PREVOST

**BULLETIN DE
GARANTIE**

BG13-48A

DATE :	AOÛT 2013	SECTION : 07 - Transmission
EXPIRATION:	AOÛT 2015	
SUJET :	Remplacement d'un support de tuyau au refroidisseur d'huile

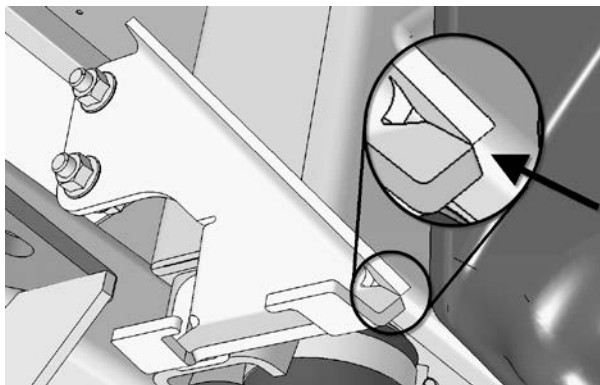
2. En utilisant un miroir télescopique, assurez-vous de la présence de soudure sur le support à l'endroit indiqué ci-contre.

Si la soudure est présente, aucune autre action n'est requise.

Si aucune soudure n'est visible, la pièce doit être remplacée.

(Piping removed for clarity)

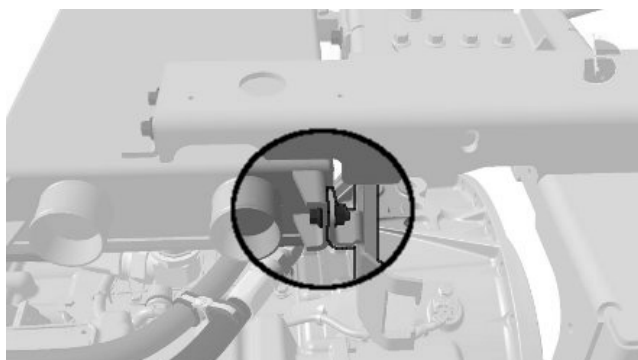
Vous devriez avoir accès aux boulons du support. Se référer aux images pour l'emplacement des boulons.

4. Enlever le support de tuyauterie et remplacer avec la nouvelle pièce.
Tighten to 32 lbf-ft (44 N-m)
5. Connecter la tuyauterie et les coudes.
6. Remplir le système de refroidissement.
7. Rouvrir les robinets de chauffage.
8. Vérifier le système de refroidissement pour les fuites et s'assurer du bon fonctionnement du véhicule.
